Gemeinde Geltendorf
Landkreis Landsberg

2. Änderung
des Bebauungsplanes
„Kaltenberg – Gewerbegebiet Ost“,
Verz.Nr. 3.05; “

Fassung vom 09.02.2006

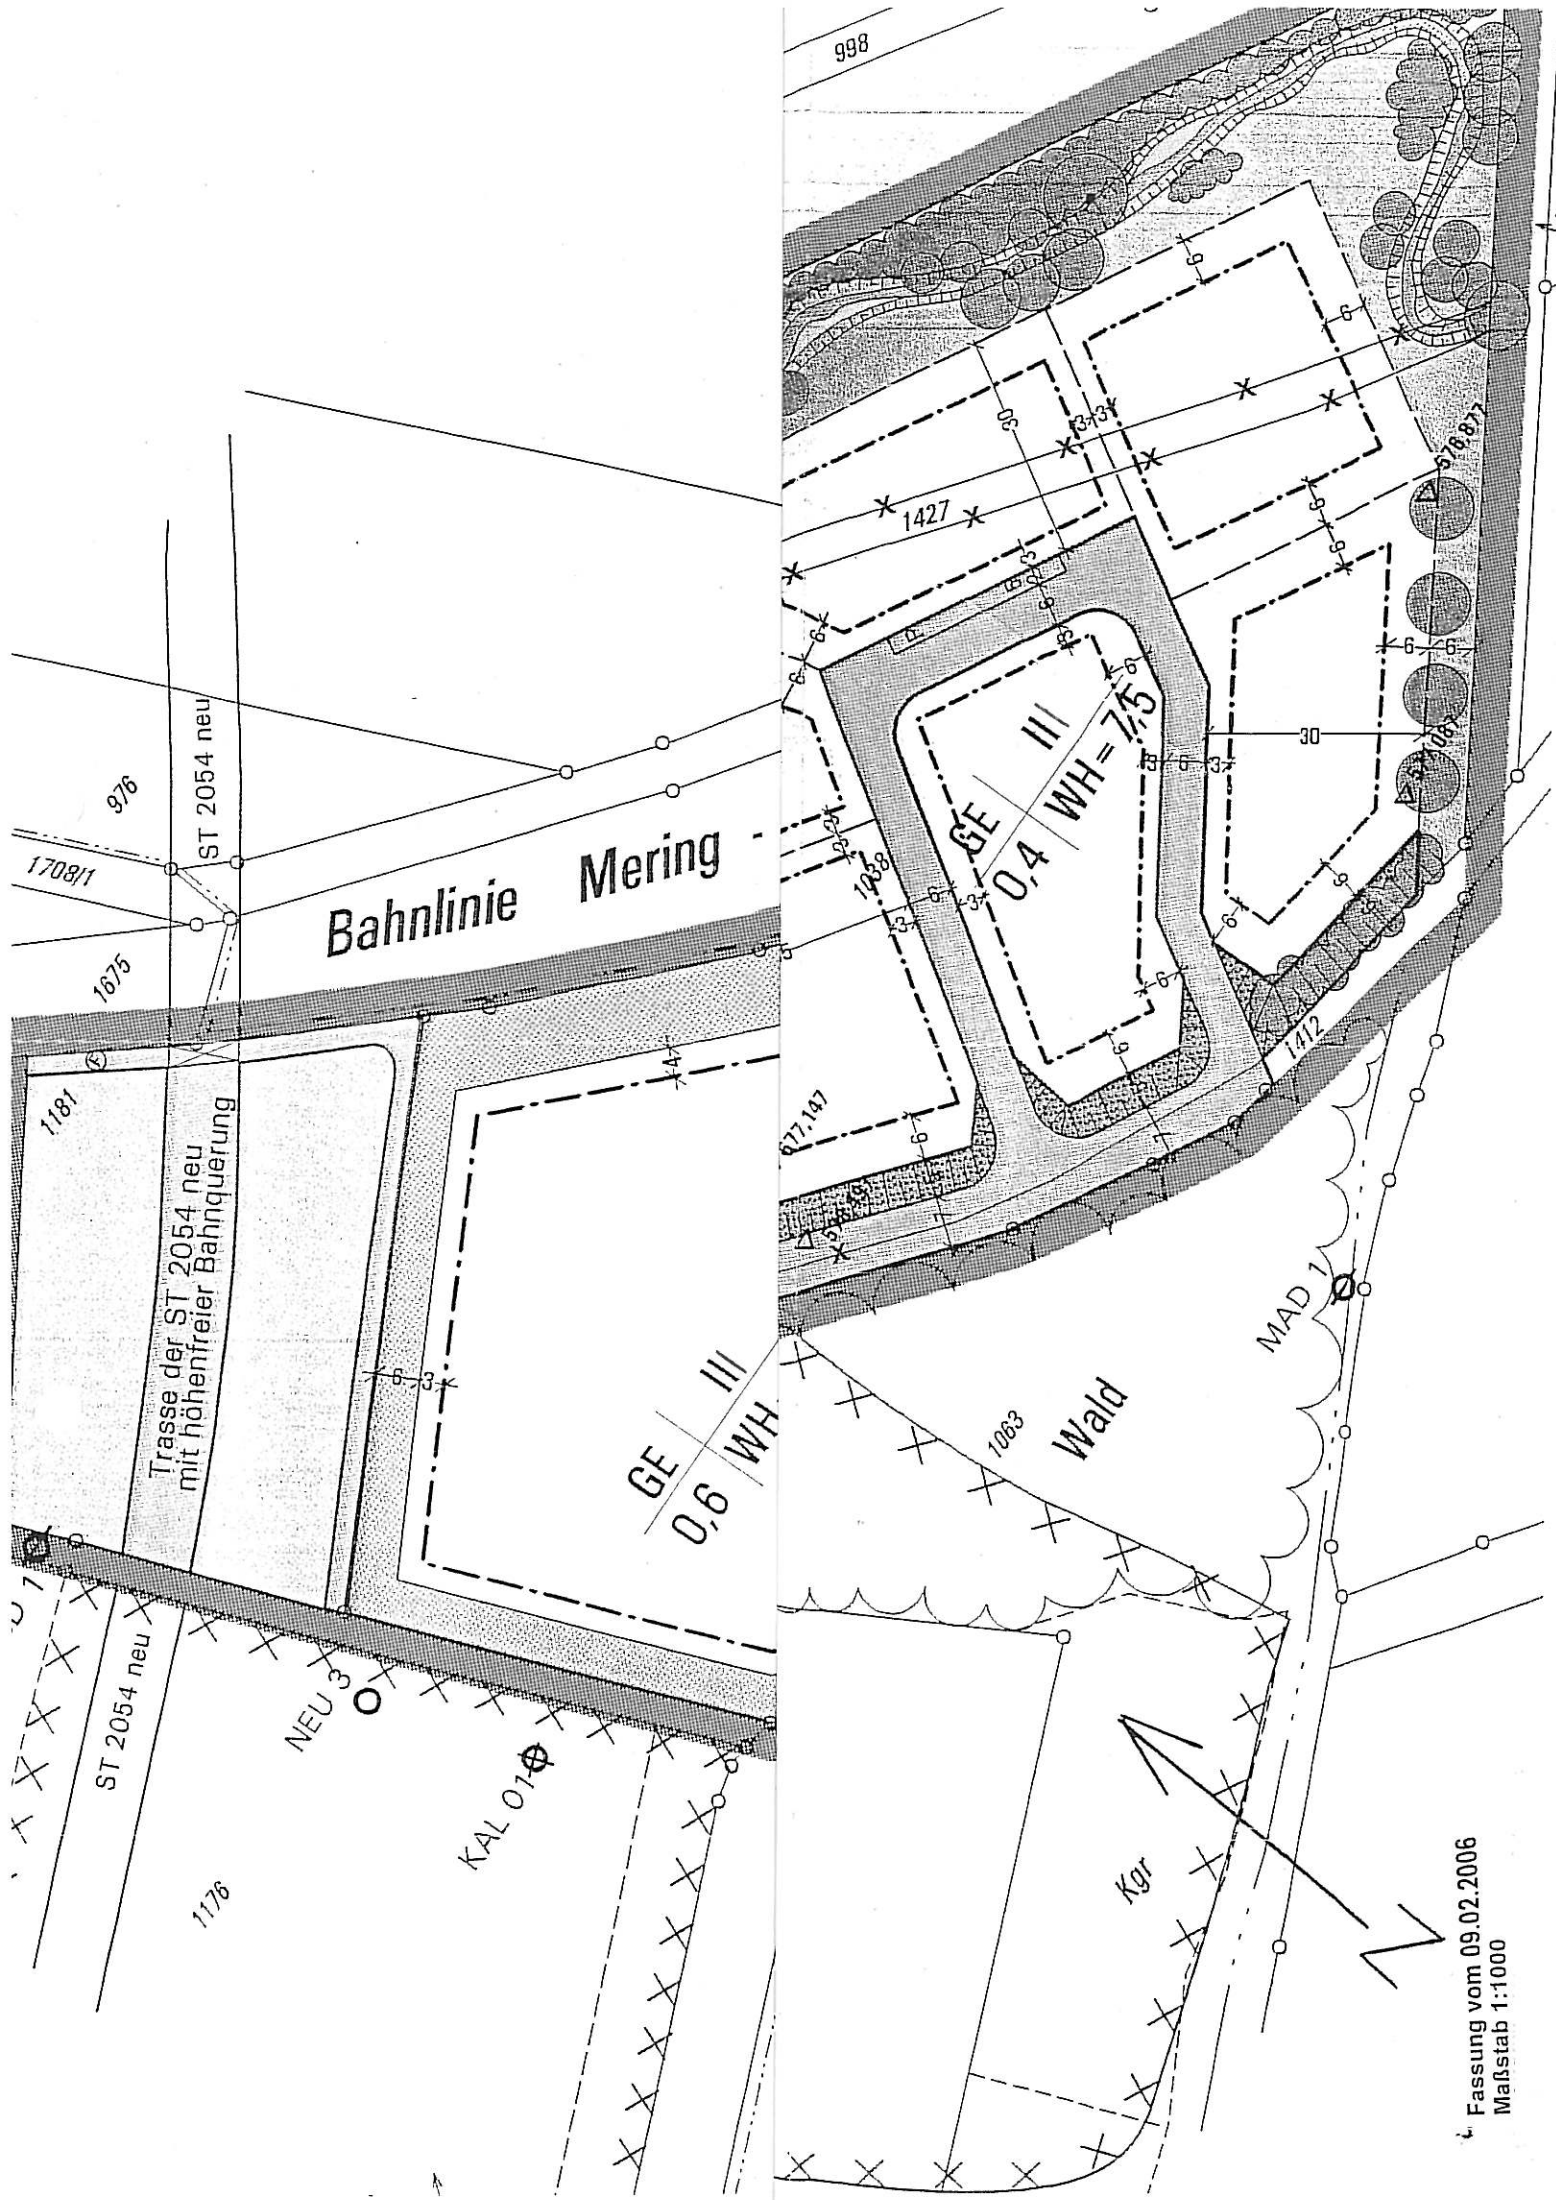
Der bestehende, gültige Bebauungsplan „Kaltenberg – Gewerbegebiet Ost“ wird wie folgt geändert:

- Die Festsetzung Nr. 3.1) wird wie folgt geändert:
III Zahl der Vollgeschoße als Höchstgrenze, wenn das 1. Vollgeschoß das Untergeschoß ist. Sollte das Untergeschoß kein Vollgeschoß sein, sind 2 Vollgeschosse zulässig.

- Die Festsetzung Nr. 3.3) wird wie folgt geändert:

WH = 7,5 Die Wandhöhe ist auf höchstens 7,5 m festgesetzt, gemessen ab Oberkante Erdgeschoßrohfußboden.

- Die Festsetzung Nr. 5.1) Satz 1 wird wie folgt geändert:

Die Oberkante des Erdgeschoßrohfußbodens darf grundsätzlich nur 0,3 m über der angrenzenden Straßenhöhe liegen.

- Die Festsetzung Nr. 5.3) wird wie folgt geändert:

Es sind nur Dächer mit einer Dachneigung von 15-35° zulässig. Sheddächer sind zulässig und hinsichtlich der Dachneigung nicht beschränkt. Bei Bautiefen über 20 m sind Flachdächer zulässig. Dächer sind in Längsrichtung der Gebäude anzuordnen. Die Firsthöhe und die Oberkante von Dachaufbauten sind auf 9,5 m Höhe über Oberkante Erdgeschoßroh-

fußboden festgesetzt. Als Deckungsmaterial sind nur nicht reflektierende Baustoffe in dunkelbraunen bis roten Farbtönen zulässig. Flachdächer sind mit einer Attika zu versehen (Mindesthöhe 0,3 m, Maximalhöhe 1,2 m).

Übliche Dachverglasung und Sonnenkollektoren sind in Flächen zusammenzufassen.

Dachfenster und Kollektoren können bandartig angeordnet entlang der Firste, auch mit Neigungen über 35° zugelassen werden.

Gauben und Zwerchgiebel sind nur bei einer Dachneigung von 35° zulässig. Als Ausnahme sind sie – verblecht und unter Verzicht auf Dachüberstand – bereits ab einer Dachneigung von 30° zulässig.
